WASSERABLAUFSCHWIERIGKEITEN

BEI DEN ELEKTROMECHANISCHEN - ITRONIC - ELEKTRONISCHEN 60 cm GESCHIRRSPÜLERN (Neue Struktur)

1. MOTOR

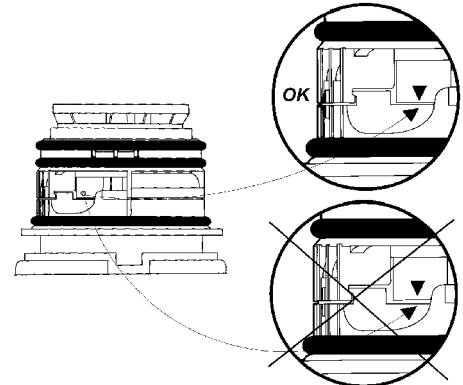
- a) Motor richtig in den Boden eingebaut
 (Anpassung des Motors-Wassersammlers)

- b) Das Luftloch der Wasserablaufsschnecke verstopft
 (O-Ring nicht richtig eingesetzt, Vaselinfettrückstand,
 Schmutzniederschlag)

- c) Zwischenlegscheibe Ablaufpumpenrad
 (muß niedriger als 0,5 mm sein)
Anmerkung: Die Punkte a) und b) müssen auch
 dann beachtet werden, wenn der Motor ersetzt
 worden ist.

4. ZUSÄTZLICHES LUFTLOCH AUF DEM WASSERSAMMLER (WASSERABLAUFSYSTEM)

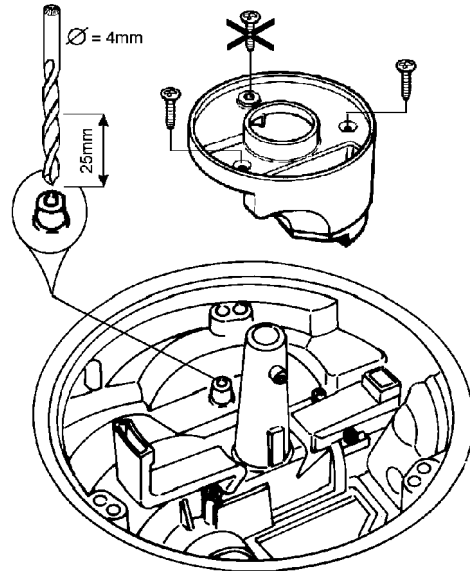
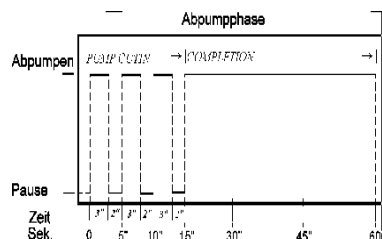
- a) Ein Loch in der Nähe des Wasserablaufsystems bohren, damit eventuelle Luftblasen, die sich im Wassersammler bilden, austreten können. Auf diese Weise wird die Füllung des Pumpenrades gesichert.

- Die Filtergruppe beseitigen.
- Die Schrauben an der mittleren Filterkolonne lösen.
- Ein Loch bohren (siehe Bild) (\varnothing 4 mm Bohrer; Tiefe 25 mm max.)
- Die Filterkolonne wieder einsetzen und dabei nur zwei seitliche Schrauben verwenden.
- Die Filtergruppe wieder einsetzen.
